”Høringssvar til Lillebælt Syd Vindmøllepark” , ”journalnummeret: 2019-351”

2.1 Visuel bekymring - Forringelse af udsigt til Lillebælt - kyst-til-kyst

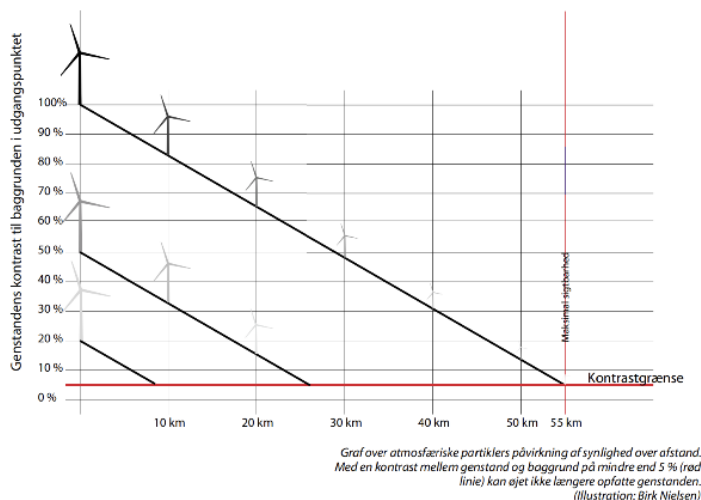
Vurdering af den visuelle effekt af vindmølle kontrast som funktion af (Y)udgangspunkt-kontrasten(nederst i let tåge øverst i klart vejr) og (X)afstanden til vindmølle. Bemærk den i figuren (s 15 og medtaget herunder) indlagte skalering af vindmøllen som funktion af betragtningsafstanden. Som det ses af figuren vil opfattelsen af en i forvejen kontrastfattig vindmølle(nederste linie startende ved 20% mærket) allerede ved knap 10km afstand dykke under kontrastgrænsen(hvor den ikke længere kan skelnes ifht baggrunden) hvorimod en vindmølle med stor kontrast tæt på(øverste linie startende ved 100% mærket) stadig kan ses kontrastmæssigt ihvertfald 30km væk.

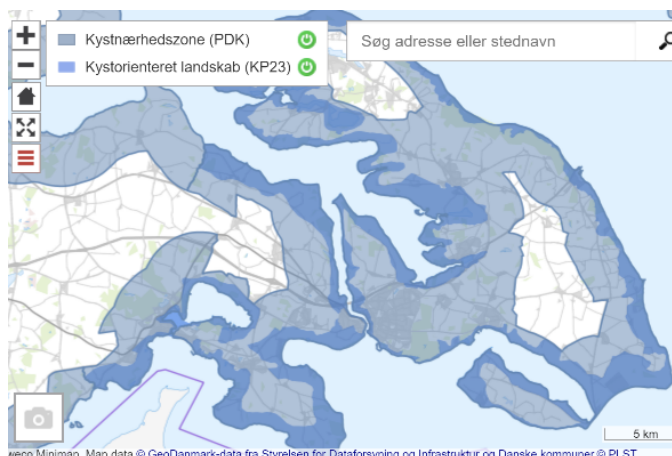
Afstand fra Bobakker udsigtspunkt til Helnæs fyr er 4,27 km og skønnet afstand til skonnert er ca det samme. Skonnerten er ca 23m høj (Martha's højeste mast er ca 23m over køl). Lysåbning på Helnæs fyr er 30m over havoverfladen. De 20 indsatte vindmøller er skaleret konservativt, så de svarer til møller på ca 185-190m(primo 2021 arbejdes der hen imod 16 stk 220m høje 10Mw). Jeg har ikke medtaget de gule/orange stål fundamenter (da de vil give en for tydelig effekt på visualiseringen(men de er jo til stede i den virkelige verden)). Billedet er taget af Palle Hermansen og venligst stillet til rådighed for min visualisering.

her ses Als kysten meget klart og tydeligt(afstand fra Helnæs fyr til Als kysten er knap 13km) og udsigten indeholder netop kyst-til-kyst elementerne, som ovennævnte rapport peger på skal/bør beskyttes imod tekniske industrielle installationer af denne art.

PS: højeste punkter på Alssiden er ca 62m over havet(for at sætte skala).

En opsættelse af disse HAVvindmøller langt ude i nordsøen flytter hele den æstetiske og interkommunale problemstilling væk fra Lillebælt og vil med et pennestrøg fjerne disharmoni mellem de berørte kommuner på dette område.
